南京江北新区管理委员会建设项目批前公示

NO. 新区2018G03地块项目规划许可变更

该项目于2019年9月12日领取建设工程规划许可证（证号：建字第320111201910401号）。因施工图审查修改及项目进一步深化，对该项目进行调整，具体调整内容如下：

3#酒店二层平面图

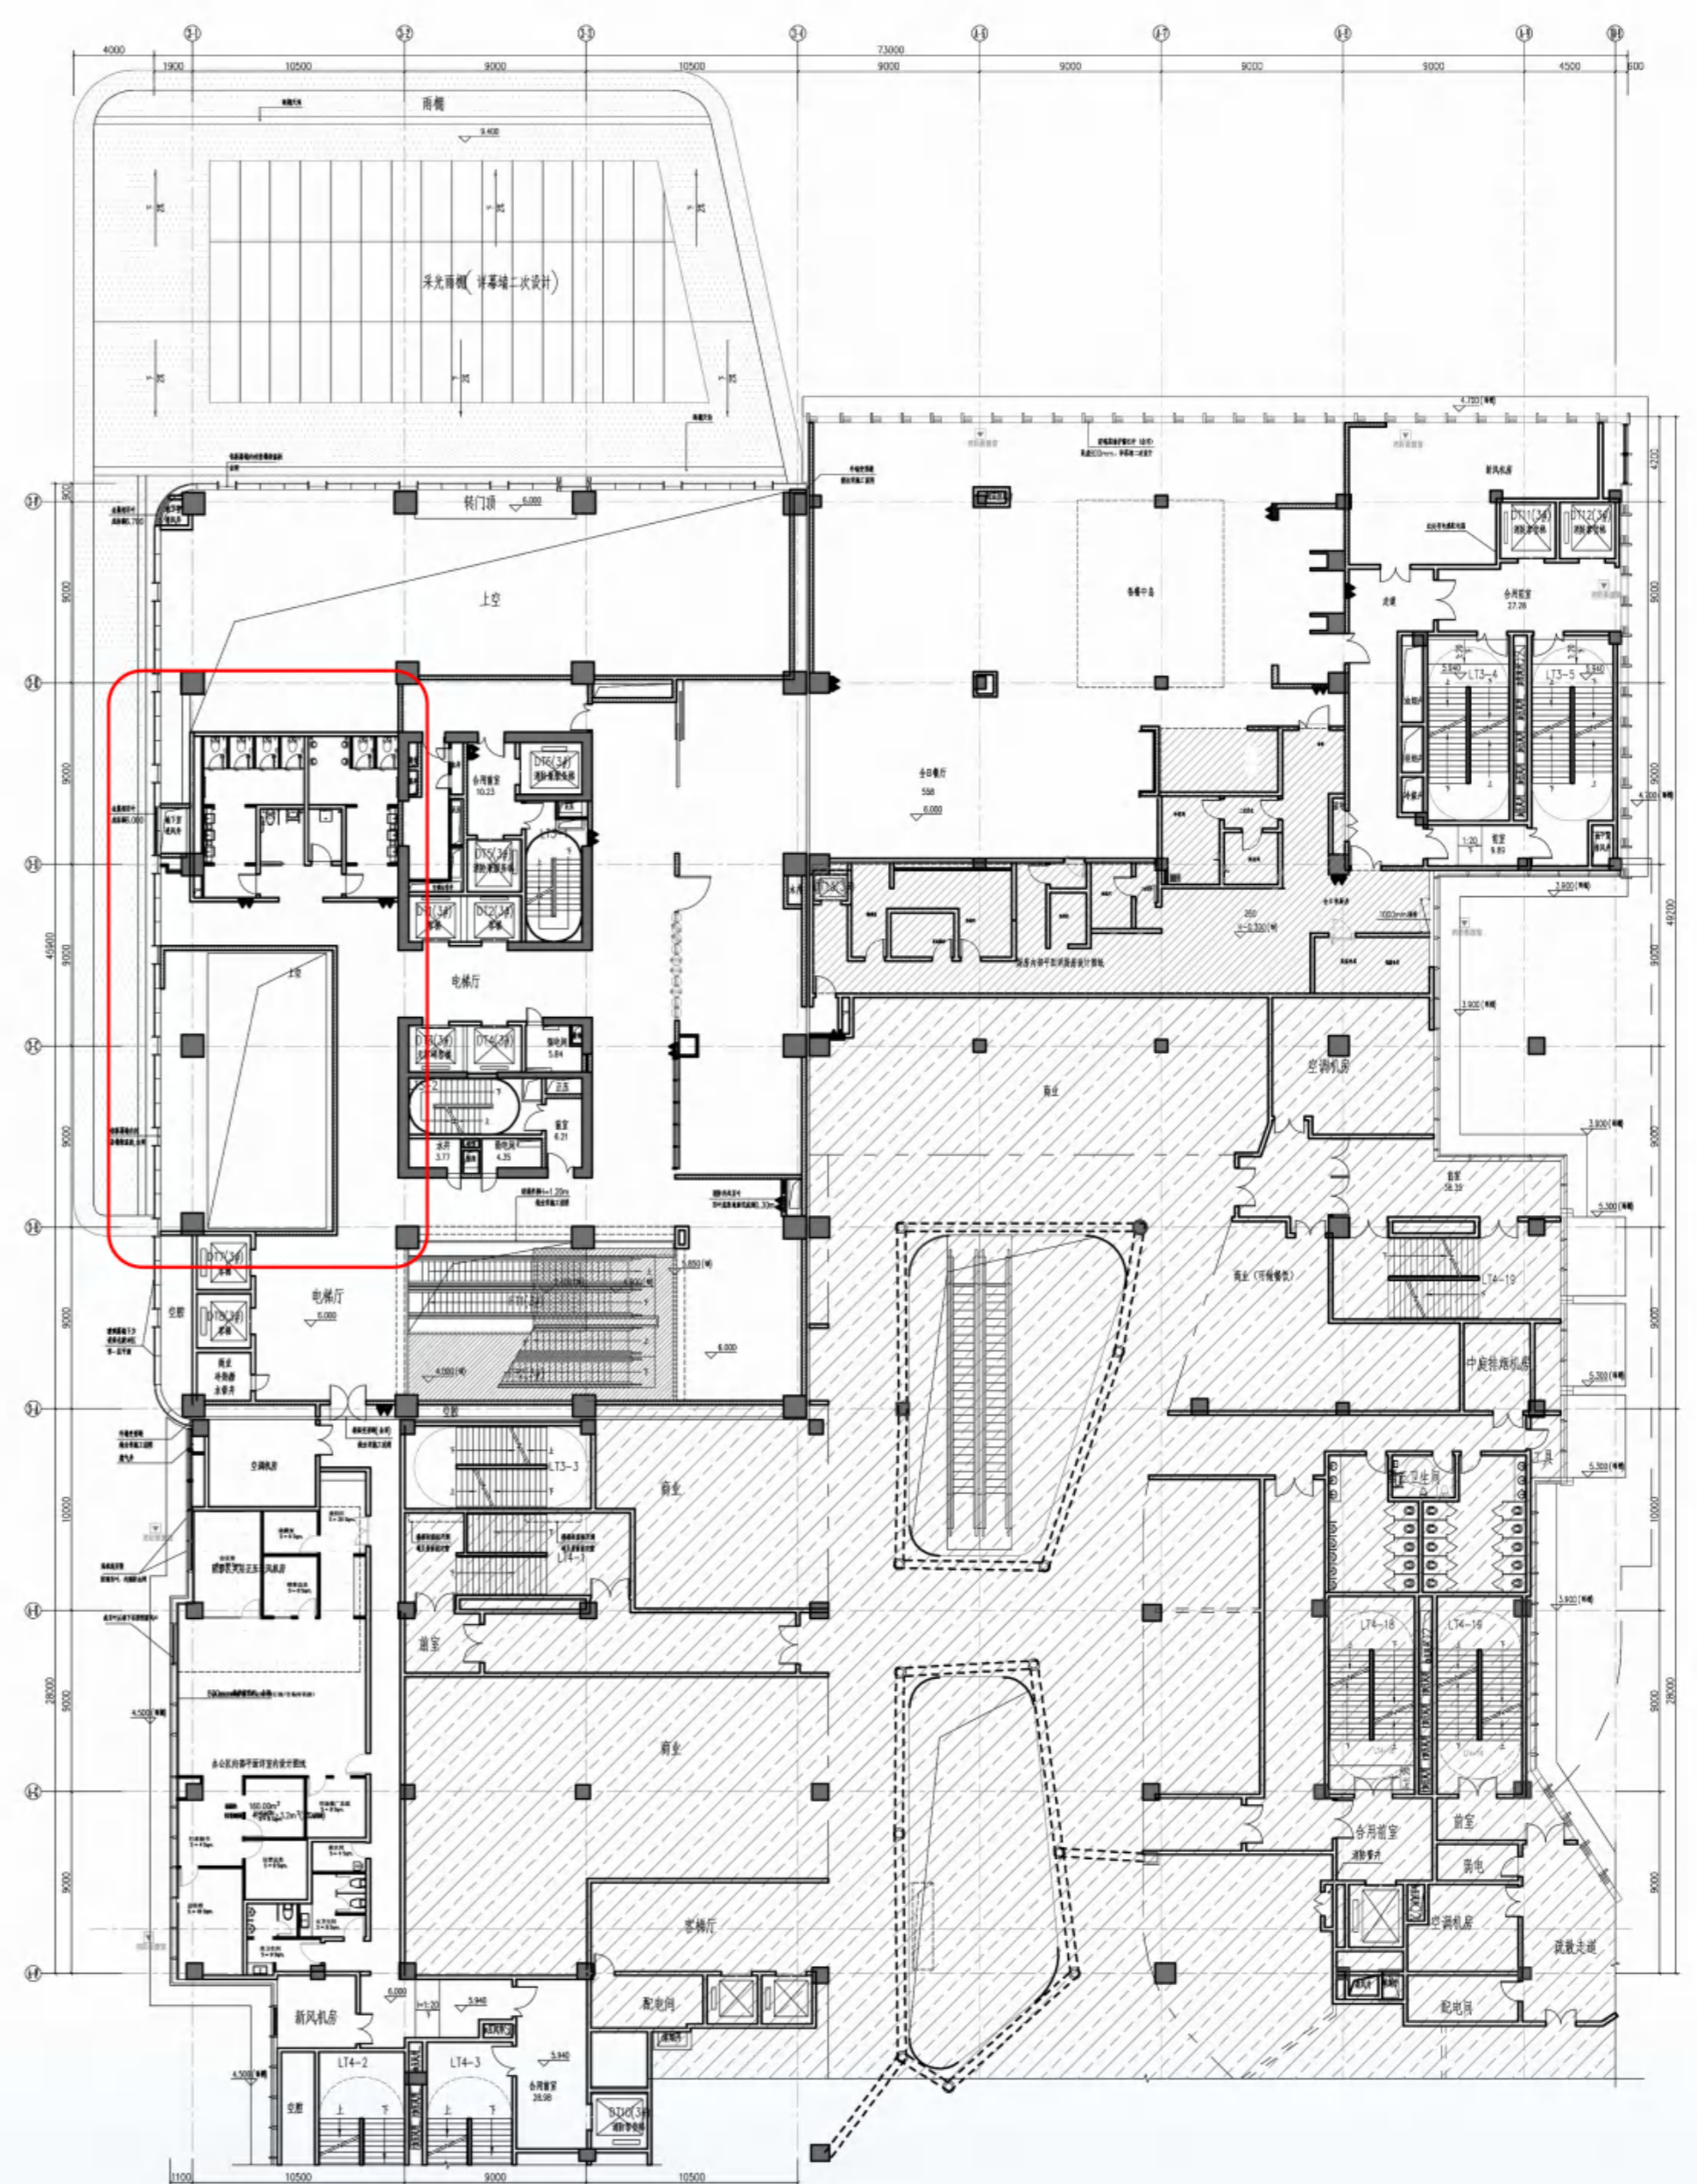
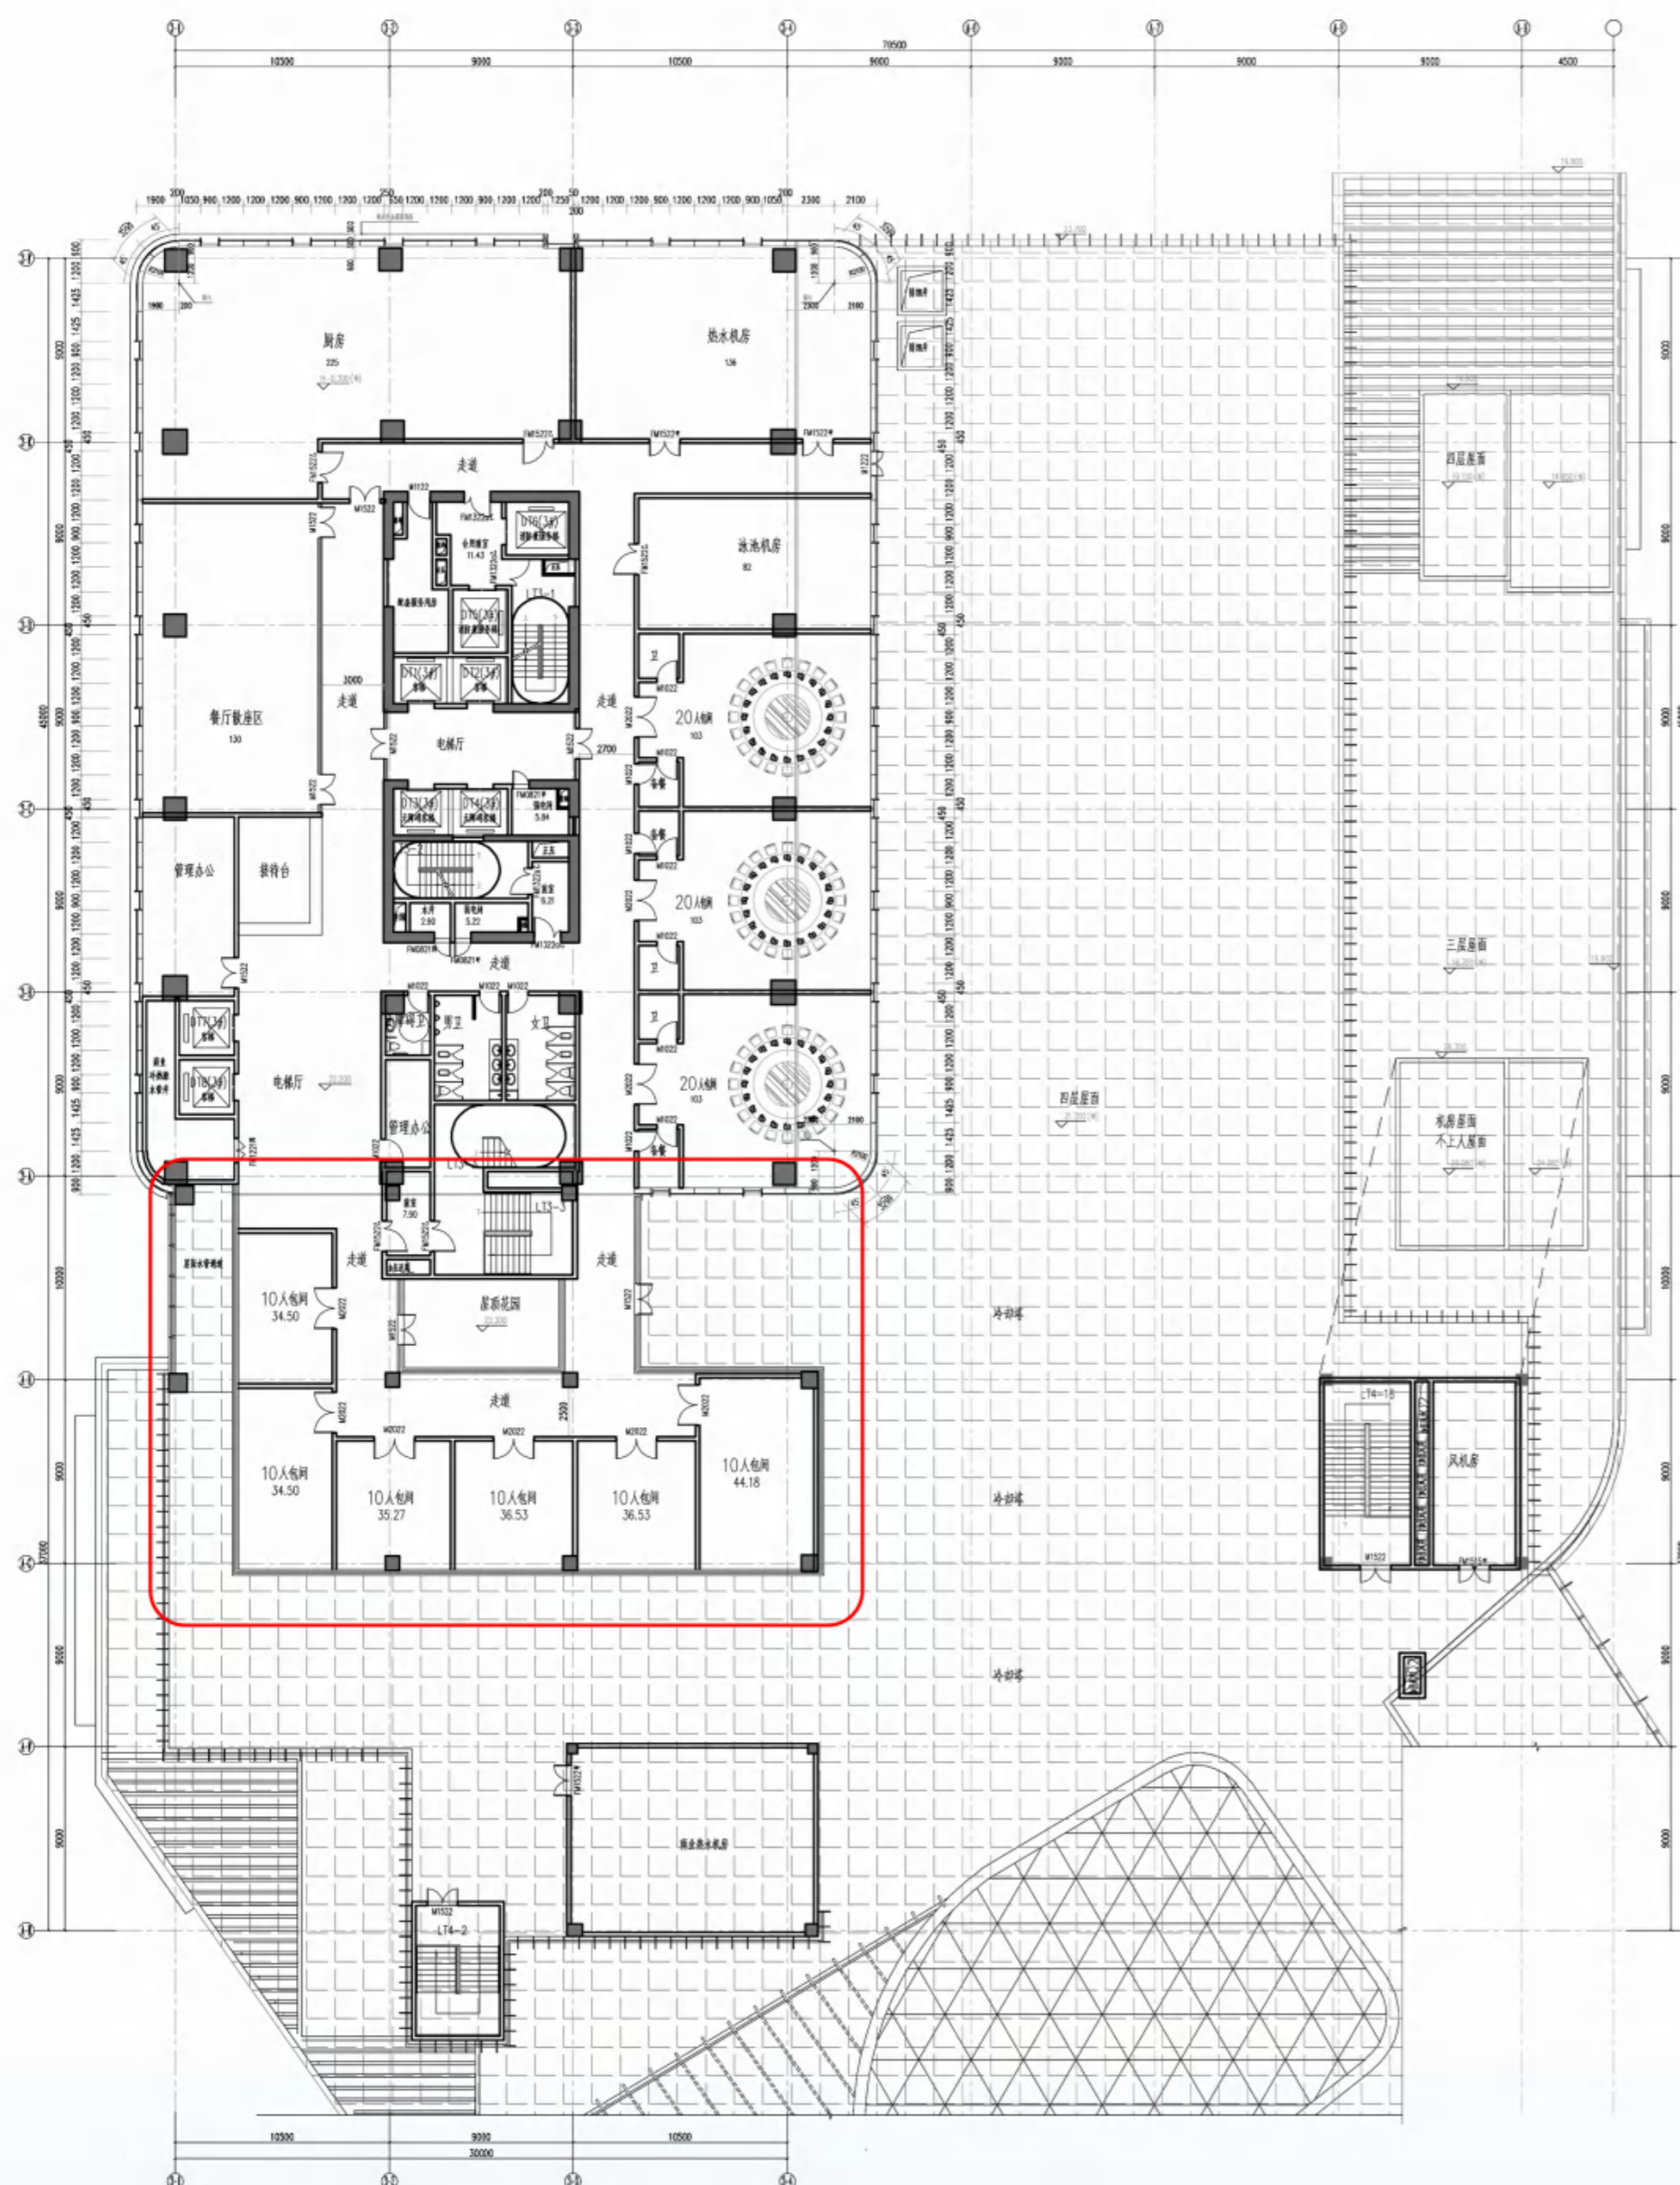
3#酒店：二层平面增加卫生间及通道。平面内部隔墙分隔尺寸根据内装修设计调整。
